COMUNE DI SILIGO (SS)

PROGETTO PER LA COSTRUZIONE ED ESERCIZIO DI UN IMPIANTO AGRIVOLTAICO, PER LA PRODUZIONE DI ENERGIA ELETTRICA DA FONTE RINNOVABILE ABBINATA AD ATTIVITA' ZOOTECNICA, SITO NEL COMUNE DI SILIGO (SS) PER UNA POTENZA NOMINALE MASSIMA DI 29721 KW E POTENZA IN A.C. DI 27500 KW, ALLA TENSIONE RETE DI 36 KV, E DELLE RELATIVE OPERE DI CONNESSIONE RICADENTI ANCHE NEI COMUNI DI CODRONGIANOS (SS), PLOAGHE (SS) E SILIGO (SS)

**CONTRODEDUZIONI AL PARERE DEL MINISTERO DELLA CULTURA –
SOPRINTENDENZA SPECIALE PER IL PNRR (IL “MIC”) DEL 17.10.2023, PROT. N.
0024094-P, RECEPITO DAL MASE IN DATA 19.10.2023 CON PROT. N. 0167878**

DATA: 25/01/2024

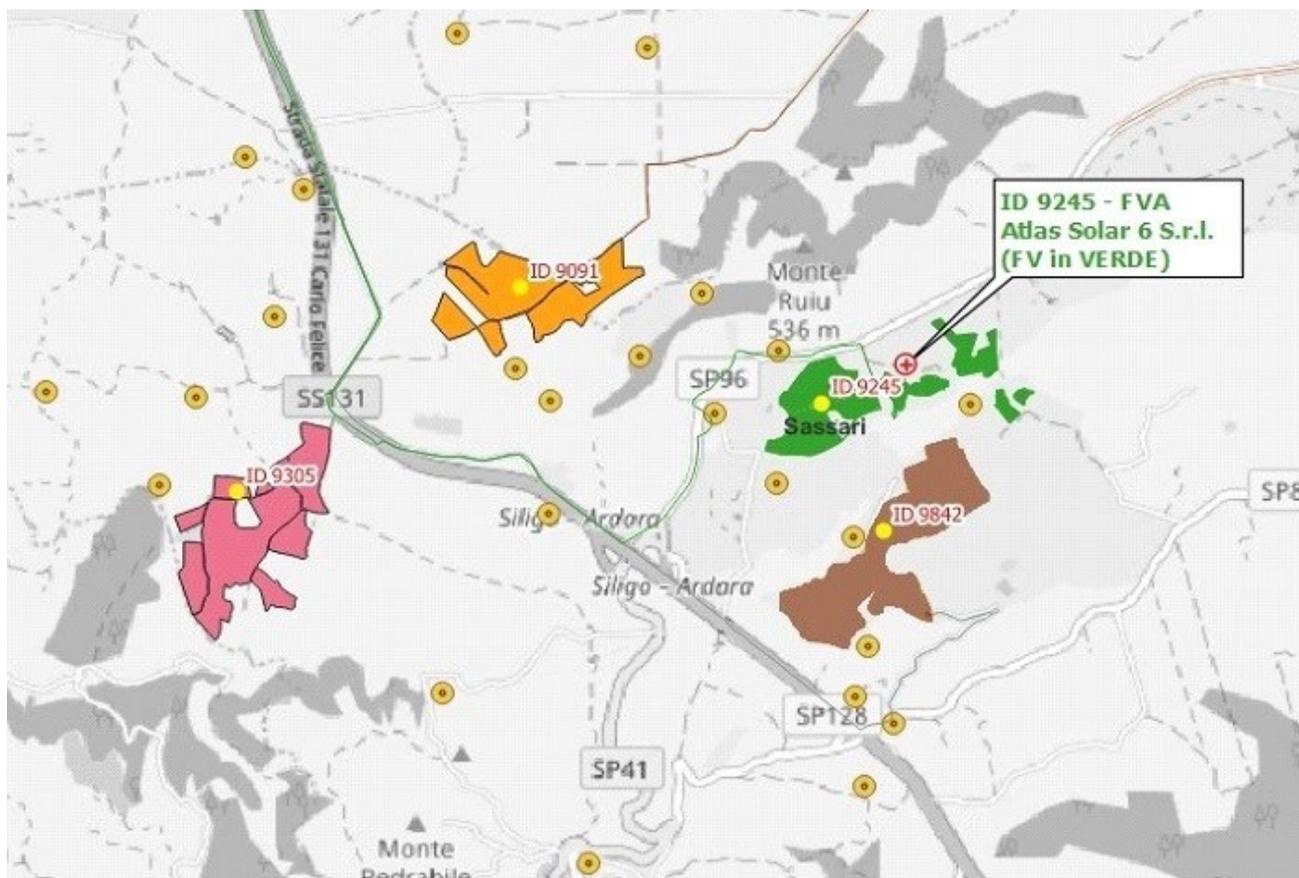
Di seguito l'immagine tratta dal parere del Ministero della Cultura – Soprintendenza Speciale per il PNRR del 17.10.2023, prot. 0024094-P in cui si evidenziano *gli impianti fotovoltaici / agrivoltaici previsti nel più immediato intorno territoriale al progetto di cui trattasi*, tutti progetti in fase di autorizzazione:

Estratto della Carta delle aree non idonee ai sensi della D.G.R 59/90 del 2020 con evidenziata, in verde, l'area d'intervento

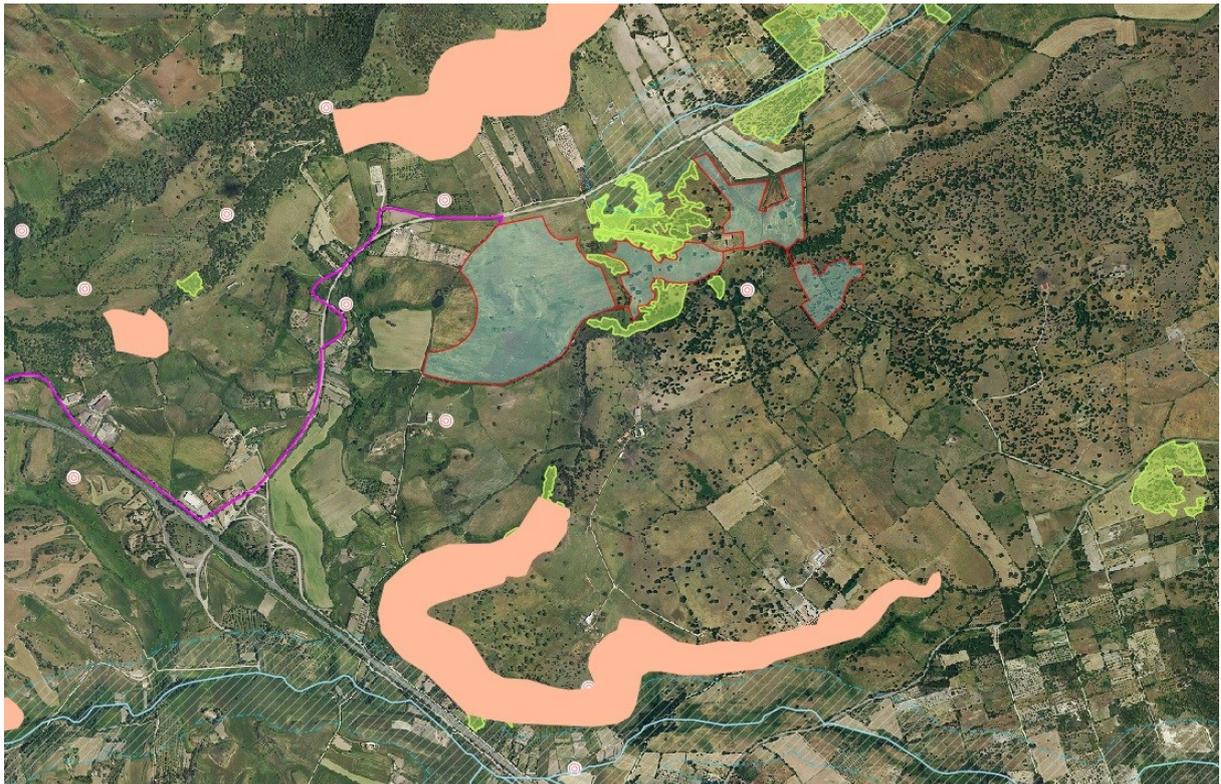
- L'area oggetto dell'impianto, come da immagine sotto riportata, non rientra tra le aree non idonee per impianti fotovoltaici (D.G.R 59/90 del 2020);
- L'area oggetto dell'impianto, come riportata nelle immagini che seguono e come già ampiamente dimostrato nelle precedenti controdeduzioni di cui al presente documento, non interferisce con alcun bene culturale.

Estratto della Carta delle aree non idonee ai sensi della D.G.R 59/90 del 2020 con evidenziata, in rosso, l'area d'intervento – tratta dal Geoportale della Sardegna

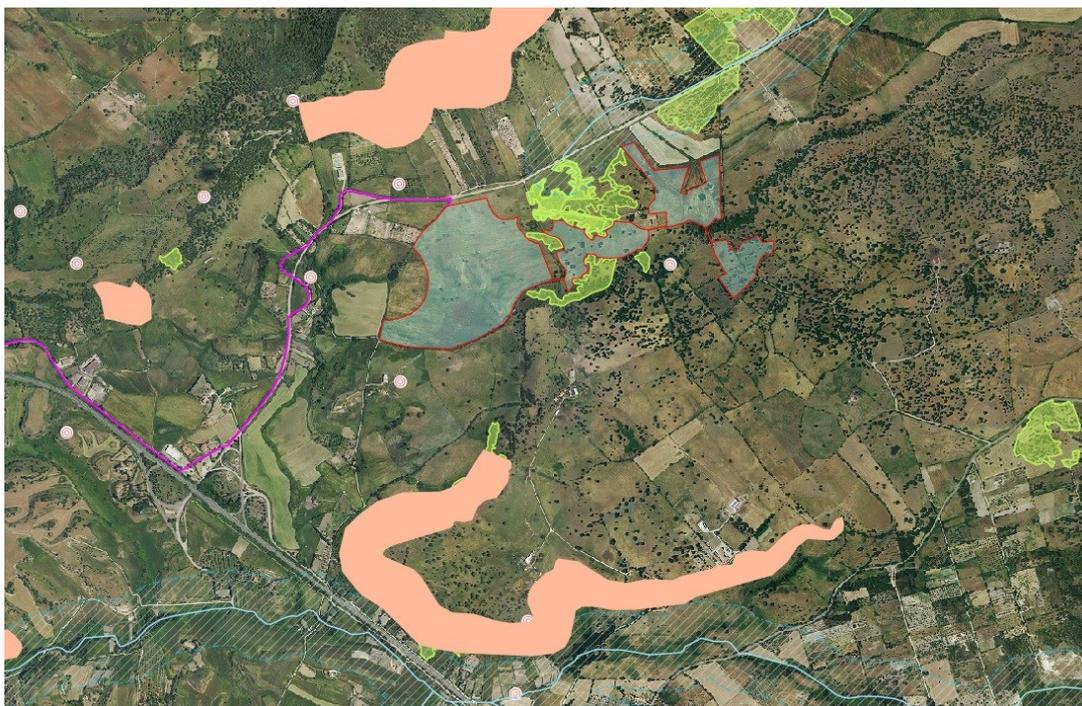
Nel seguito un estratto dell'aree non idonee redatta ai sensi della D.G.R 59/90 del 2020, tratta dal sito istituzionale Geoportale Sardegna con evidenziata, in verde, l'area dell'intervento che ricade del tutto in all'esterno delle aree non idonee.

Estratto della Carta delle aree non idonee ai sensi della D.G.R 59/90 del 2020 con evidenziata, in rosso, l'area d'intervento e in viola la linea interrata di connessione – tratta dal Geoportale della Sardegna

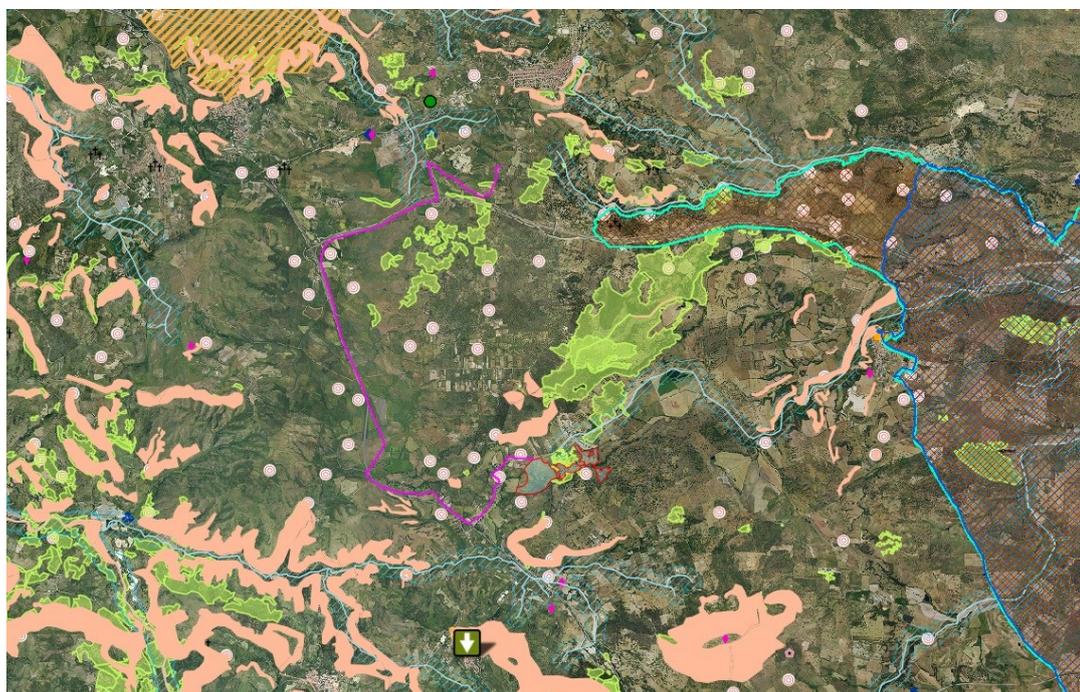
Nel seguito, invece, un estratto dell'aree non idonee redatta ai sensi della D.G.R 59/90 del 2020, tratta dal sito istituzionale Geoportale Sardegna con evidenziata, in rosso, l'area d'intervento e in viola la linea elettrica interrata di connessione.
